PREFET DE L'AUBE

Centre de stockage de déchet non dangereux SITA DECTRA de SAINT-AUBIN

RAPPORT DE L'INSPECTION DES INSTALLATIONS CLASSEES

III - DEMANDE DE MODIFICATION DU FOND DES ALVEOLES

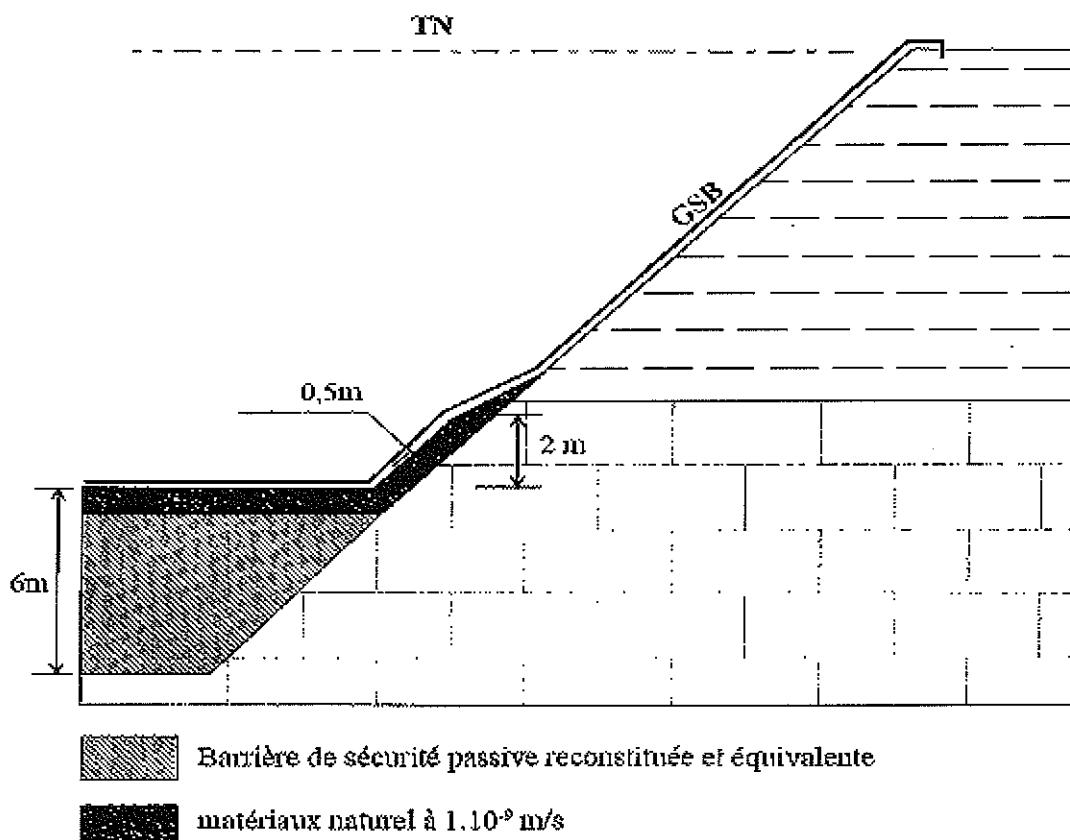
Actuellement, pour satisfaire les exigences réglementaires de son arrêté préfectoral d'autorisation, l'exploitant dispose à minima sur le terrain en place, préalablement décalssé, une première couche présentant sur 5 m une perméabilité inférieure à $1,3 \cdot 10^{-6}$ m/s et sur 1,2 m une seconde couche de perméabilité inférieure à $1 \cdot 10^{-9}$ m/s. Les flancs sont constitués d'une couche minérale d'épaisseur 1 mètre et de perméabilité inférieure à $1 \cdot 10^{-6}$ m/s jusqu'à une hauteur de deux mètres par rapport au fond.

Cette configuration équivalente impose à l'exploitant de trouver, dans les environs de son site, des argiles présentant les caractéristiques adéquates, ou bien de les ramasser si nécessaire. Par ailleurs, outre le coût élevé de ces opérations, le transport et la manipulation des argiles sont pénalisants pour l'environnement en terme de CO₂ émis.

Aussi, sur la base du guide de recommandations pour l'évaluation de l'« équivalence » en étanchéité passive d'installation de stockage de déchets (version 2) édité par le ministère en charge de l'environnement, la société SITA-DECTRA, propose un dispositif équivalent, permettant d'atteindre l'étanchéité attendue sur ce type d'exploitation.

SITA-DECTRA a effectivement démontré, de manière théorique mais uniquement sur l'aspect hydraulique, que le dispositif proposé est équivalent, voire plus performant, que la barrière passive réglementairement prescrite par l'article 11 de l'arrêté ministériel du 9 septembre 1997.

L'Inspection des installations classées estime que SITA-DECTRA n'a pas abordé les aspects suivants :

- tenue dans le temps de la barrière passive reconstituée ;
- aptitude de cette barrière à résister aux contraintes mécaniques éventuelles (tastement hétérogène, poinçonnements, ...).

L'exploitant ne proposant aucun dispositif complémentaire capable de répondre aux sollicitations mécaniques, un géotextile de renforcement par exemple, il n'est pas possible d'envisager une couche d'argile de moins d'1 m d'épaisseur en fond d'alvéole.

L'Inspection des installations classées propose de reprendre la proposition de l'exploitant en imposant une épaisseur minimale de 1 m d'argile pour la constitution de la barrière passive en fond de casier, cela malgré l'utilisation d'une membrane GSB.
